Asunto : Opinión técnica respecto al Plan Ambiental Detallado.

INF TEC N° D001428-2023-MIDAGRI-SERFOR-DGGSPFFS-GA

Me dirijo a usted, con relación al documento de la referencia d), en atención a la solicitud de opinión técnica sobre el levantamiento de observaciones al "Plan Ambiental Detallado del Lote X" (en adelante, el Proyecto), presentado por la empresa CNPC Perú S.A. (en adelante, el Titular).

Figura 1: Ubicación espacial de parte de los componentes del PAD

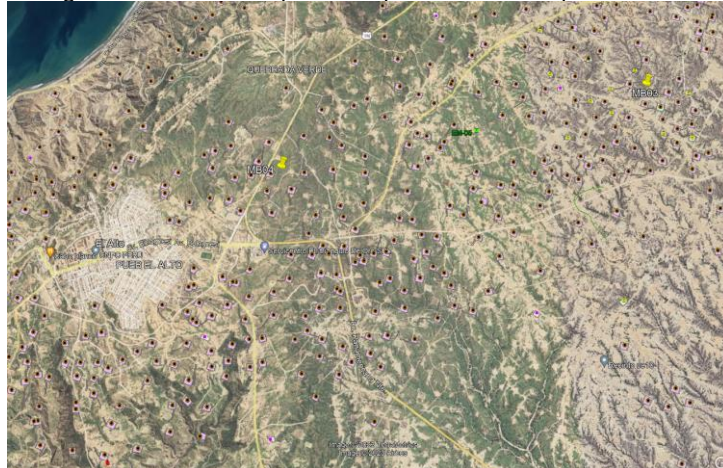
Por su parte, el Titular argumenta que no se ha incorporado el impacto ambiental solicitado, relacionado a la pérdida de hábitat de las especies, conectividad y fragmentación de los ecosistemas involucrado, porque en el PAD no se realizan actividades de construcción, sin embargo, según como se observa en la Figura 1, el resultado de las actividades de Construcción y las actividades de uso de los componentes actualmente (etapa de Operación y mantenimiento), se mantiene un grado de fragmentación y pérdida de conectividad de los ecosistemas y hábitats involucrados, por lo cual se reitera lo solicitado.

Segunda respuesta del Titular: *Se incluye el impacto pérdida de hábitat de las especies, conectividad y fragmentación de los ecosistemas en el Capítulo IV Caracterización del impacto ambiental, ver Anexo IC LO 23 (anteriormente incluido en el Anexo OBS 22).*

Segunda opinión: El Titular incluye el impacto ambiental *Pérdida de hábitat de las especies, conectividad y fragmentación de los ecosistemas*. En ese sentido, la observación se considera **ABSUELTA**. Sin embargo, se observa que, en la evaluación y valoración de impactos ambientales, se está subvalorando los atributos, por ejemplo, para el caso de intensidad y extensión, se colocan valores de 1, considerando una afectación mínima y poco significativa, cuando se observa en la Figura 1 presentada en la primera opinión que el grado de afectación es notable o alta, asimismo, la extensión no es puntual sino amplio o extenso. Asimismo, a fin de una mejor presentación de instrumento, se sugiere revisar y homogenizar la denominación de los impactos ambientales, debido a que se observa que para algunos impactos ambientales no se presenta de manera homogénea, tal es el caso del impacto ambiental *Ahuyentamiento de la fauna silvestre* que en algunas tablas aparece como *Desplazamiento de la Fauna silvestre*.

Figura 2. Áreas no consideradas en el monitoreo

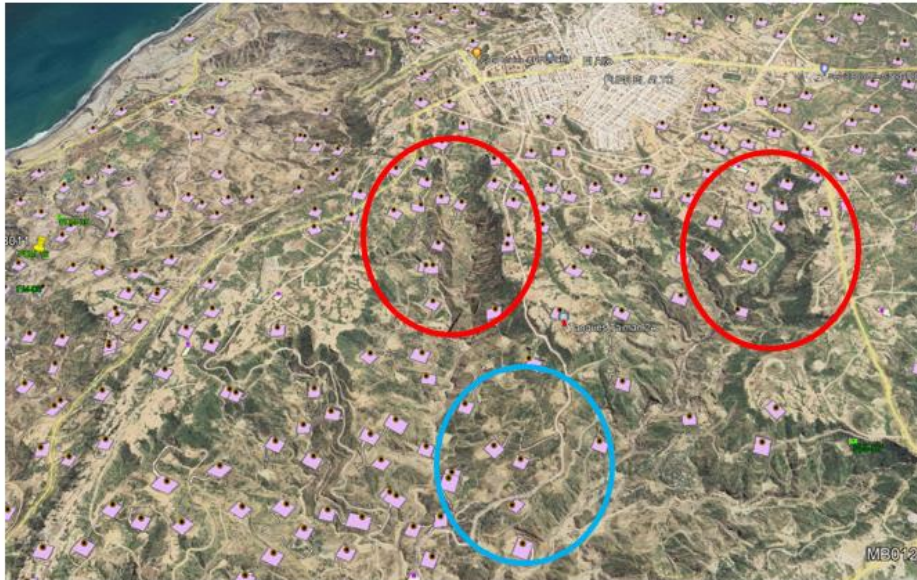
Primera opinión: El Titular incluye el ítem 5.2.1 *Programa de Monitoreo de Flora y Fauna* donde se describe el monitoreo biológico; señalando frecuencia de monitoreo, métodos para la recopilación de datos en el campo, estaciones para el monitoreo, esfuerzo y descripción de la metodología a emplear para la flora y fauna silvestre. Al respecto, se observa que las estaciones de monitoreo no se encuentran distribuidas de manera representativa en el área del proyecto, por lo que, se solicita incluir un mayor número de estaciones de monitoreo (control y seguimiento), a fin de que exista representatividad en toda el área en donde se ubican los componentes, como se observa en las figuras 2, 3 y 4.

Segunda respuesta del Titular: Se agregaron 5 puntos de monitoreo (en letras verdes) teniendo en cuenta las zonas indicadas en las figuras 1, 2 y 3 a fin de que se encuentren distribuidas de manera representativa en el área del proyecto y exista representatividad en toda el área en donde se ubican los componentes. Se actualiza con lo indicado el Capítulo V. Planes, Programa y Medidas de Manejo Ambiental, Programa de Monitoreo de Flora y Fauna (ítem 5.2.1) y el Mapa de Monitoreo Biológico. Ver Anexo IC LO 25 (antes denominado Anexo OBS 25).

Segunda opinión: El Titular cumple con incluir cinco (05) estaciones de monitoreo, sin embargo, dos (2) de ellas (MB -18 y MB-19) se han ubicado en áreas desprovista de vegetación. Por lo que se, requiere que estas se reubiquen donde haya mayor vegetación, de manera referencial en la figura 5, se presentan propuestas de estaciones de monitoreo. Asimismo, para una mayor claridad se reitera precisar cuales corresponden a estaciones de monitoreo control y estaciones de seguimiento.
